INFORMACIÓN DE SERVICIO

Diferentes versiones de la polea libre del alternador 535 0199 10

Fabricante:	Toyota
Modelos:	Echo, Yaris, Yaris Verso
Motor:	1.4 D4d
Referencia original:	27415-33020
Nº de artículo:	535 0199 10

Fig. 1: Primera versión

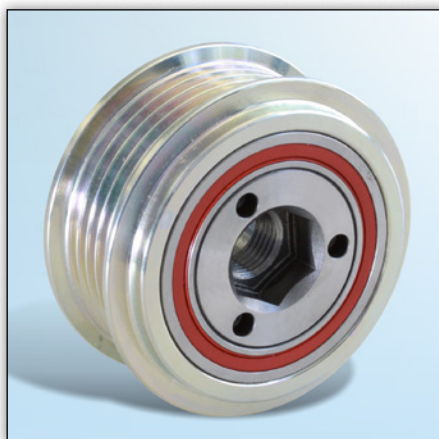
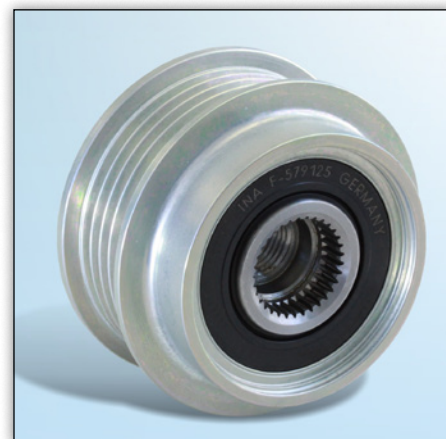
Ambas imágenes muestran polea libre de alternador 535 0199 10 en dos versiones diferentes.

Las diferencias principales estriban en el retén obturador del rodamiento de la polea y el alojamiento para la herramienta especial que se usa para el desmontaje, la comprobación y el montaje.

A pesar de estas diferencias, ambas versiones se pueden utilizar indistintamente en los vehículos indicados en el catálogo.
